DEPARTAMENTO	DATA	ABRANGÊNCIA	NÚMERO	REVISÃO
SAT	17/05/07	GERAL	BTP 010/07	0

**TP-2921:  
RUÍDO QUANDO O TV ESTÁ COM O VOLUME BAIXO**

PCI principal do TP-2921

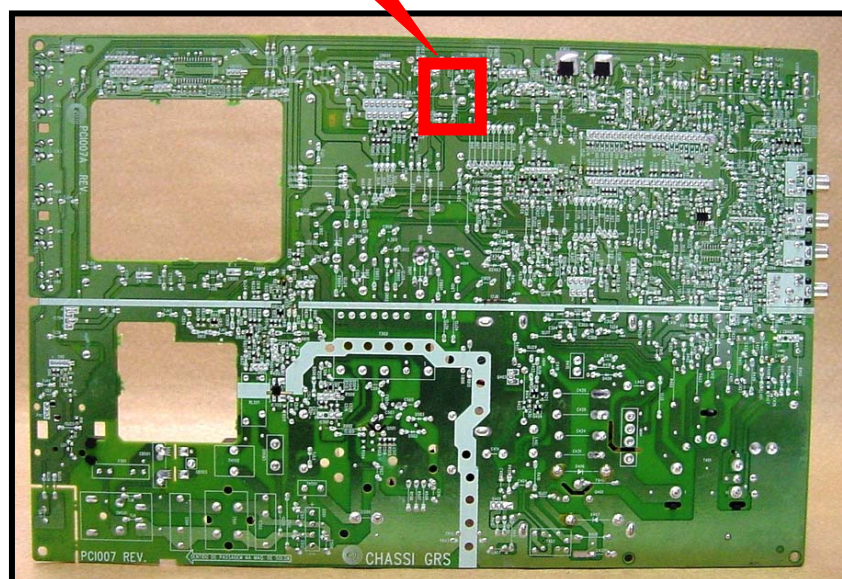
1. Na PCI principal do televisor, identificar a região indicada na foto abaixo.

Destaque do local onde será executado o procedimento de correção.

As setas em vermelho indicam as ilhas que deverão ser unidas pelo JUMPER.

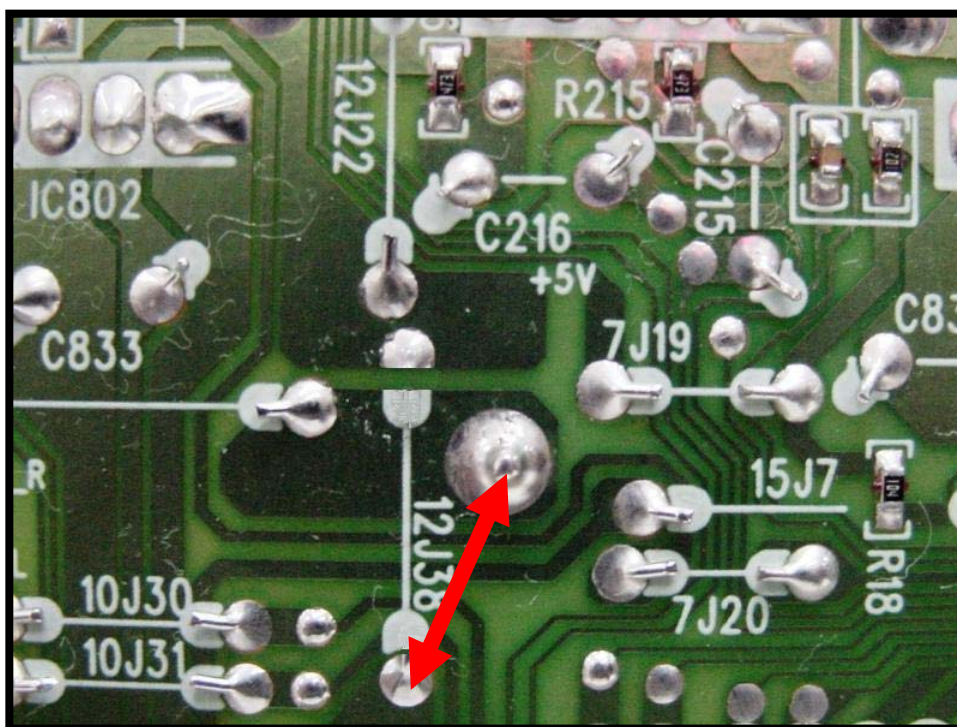
2. Na região indicada, adicionar um JUMPER unindo as duas ilhas conforme indicado pelas setas.

3. Para fazer o JUMPER, utilizar fio rígido, estanhado e encapado.

**Observação → Não adicionar o JUMPER 12J38.**
